改善箇所説明図

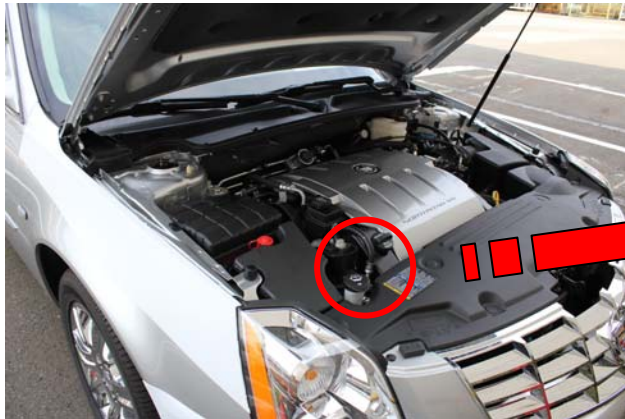
基準不適合発生箇所

エンジンルームにおいて、オルタネータ電気配線、スタータモータ電気配線及びエンジン制御用電気配線の取り回しが不適切なため、当該電気配線とパワーステアリングのリターンパイプとが接触しているものがある。そのため、振動等によりリターンパイプが損傷し、パワーステアリングオイルが漏れ、ハンドルが重くなるおそれがある。また、電気配線の被覆が摩耗し、電気配線芯がリターンパイプと接触した場合、火花が発生し火災に至るおそれがある。

〈改善内容〉

全車両、オルタネータ電気配線、スタータモータ電気配線及びエンジン制御用電気配線の状況（接触状況、損傷状況）を確認し、損傷がある場合には当該部品を交換する。その後、全車両、オルタネータ電気配線、スタータモータ電気配線及びエンジン制御用電気配線の取り回しをリターンパイプの前方下部に移すとともに、結束バンドでこれらの電気配線を束ねる。
